MUNICIPALIDAD DE LUJÁN DE CUYO
SECRETARÍA DE OBRAS E INFRAESTRUCTURAS

EXPEDIENTE MUNICIPAL N° 87/2017
Licitación Pública Nacional (1015/2017 Municipal)
"CONSTRUCCIÓN EDIFICIO PROGRAMA CASA DEL FUTURO"

CIRCULAR ACLARATORIA N° 3

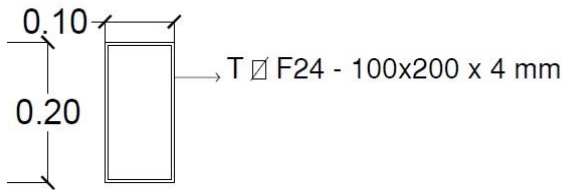
PREGUNTA: Columnas 38, 39, 40 son de hormigón o metálicas?

Las columnas C1, C8, C36, C38, C39 y C40 son metálicas

Se utilizaran: Tubos Ac. F24, Secc Rectangular IRAM – IAS – U 500 – 218 - - U 500 – 2592

soldadura a tope - Elect E7015 - Cordón vuelta completa

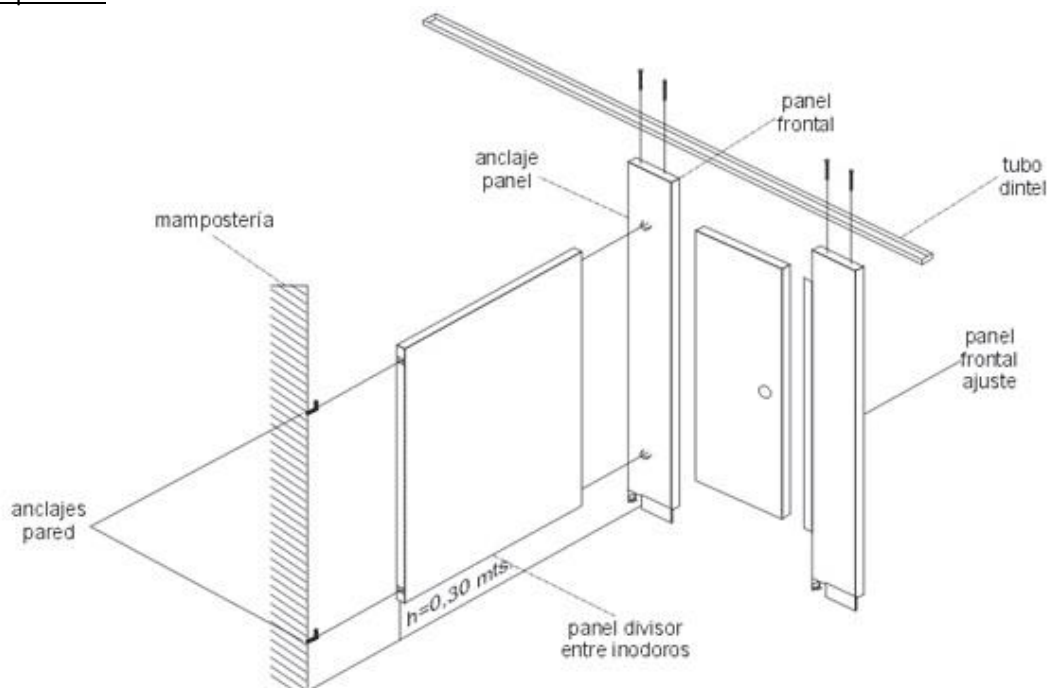
PREGUNTA: Qué tipo de tabiques sanitarios se debe cotizar en baños hombres y mujeres

Los baños poseen un emplacado simple sobre muros de mampostería, donde se utilizarán los bastidores y montantes correspondientes y placa verde.

Se utilizará placa de roca de yeso tipo "Durlock" calidad equivalente o superior.

Estará conformado por placas de MDF de 30mm de espesor, con laminado plástico a alta temperatura en ambas caras, enmarcados con perfilera perimetral de sección "U" de aluminio anodizado natural, tanto para puertas como paneles. Se ha considerado como cierres tipo pasador "libre - ocupado". La sujeción será mediante panel frontal a través de herrajes de fijación y nivelación oculta, tomado al piso, cubierto con zócalos de aluminio anodizado natural. La sujeción superior será mediante tubo en aluminio uniendo los frentes a modo de dintel. Finalmente la sujeción a pared y paneles será mediante herrajes de aluminio.
